Yttrande från Brösarps Norra samfällighetsförening på bygglovsremiss (BL-2023-000217 i Tomelilla kommun.

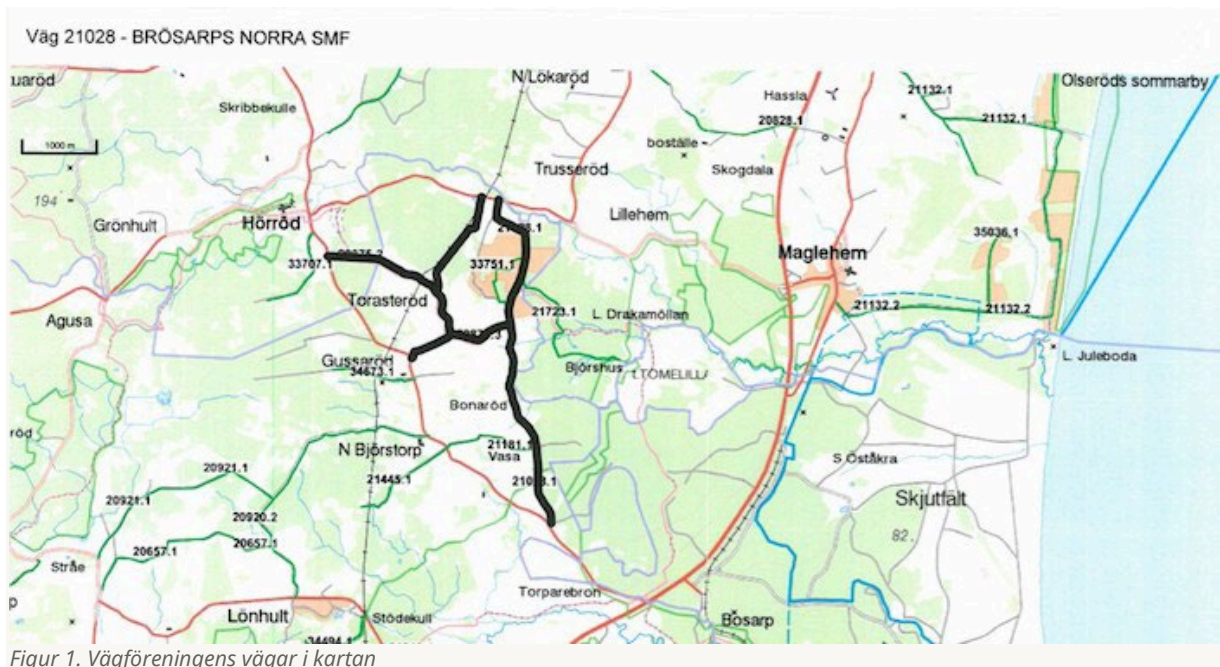
Brösarps Norra samfällighetsföreningen, organisationsnummer 716406-0480, förvaltar de enskilda vägarna mellan den allmänna vägen mellan Brösarp och Hörröd och den allmänna vägen mellan Lillehem och Brösarp, se figur 1. År 2021 genomförde samfällighetsföreningen en ny beläggning på Myrestadsvägen (nord-sydlig riktning). Däremot har samfällighetsföreningen inte lagt ny beläggning på väg mellan Gussaröd och Myrestadsvägen (väst-östlig riktning).
